設計図書等に対する質問及び回答

工事番号 土8

工事名称 市道大崎西17号線改良工事

工事場所 米子市大崎地内

移設工事図

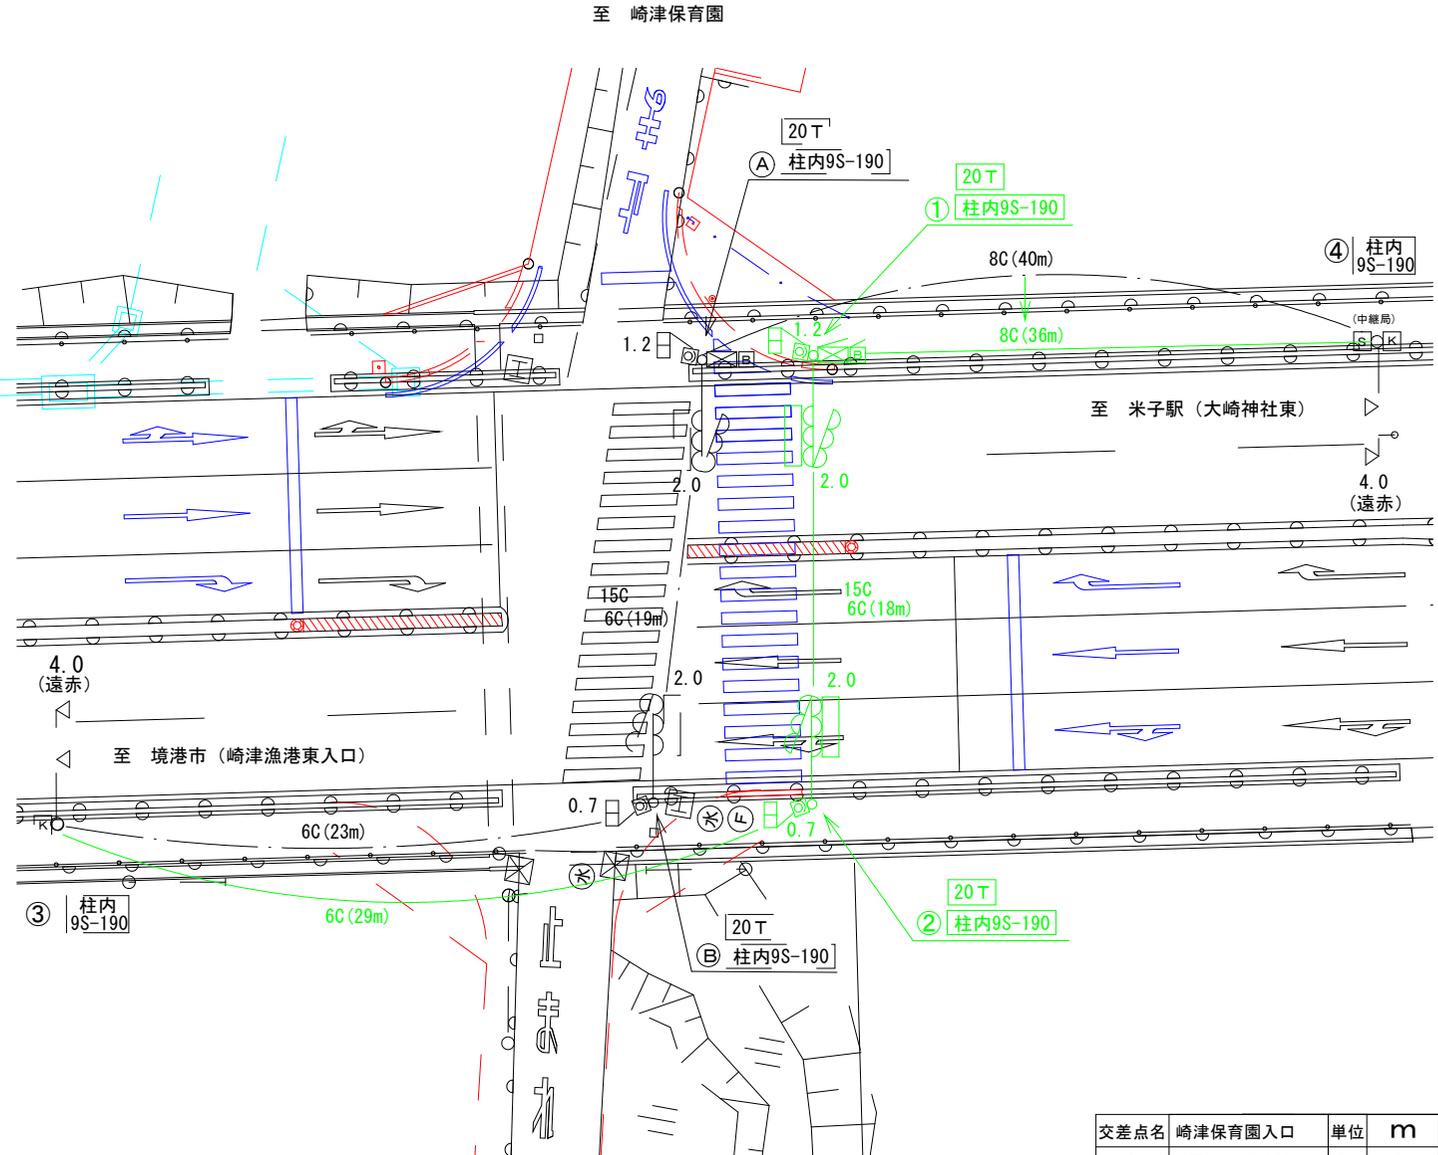
番号	質問内容	頁	回答
①	電気工事費、鋼構造製作物費、付帯工事施工費のそれぞれ1式となっており内容が不明確のため、提示願います。	頁100	別添資料の通りです。また、別添資料は数量計算書に添付してあります。
②	ウェルポイント工の歩掛かり数量が国交省：標準積算基準書（赤）と相違があるため、どこの箇所からの基準歩掛かりを持ってきておられますか教えていただけませんかでしょうか。	頁113から頁117	鳥取県土木工事標準積算基準書を基に、掘削深度によって補正を掛けた歩掛としております。
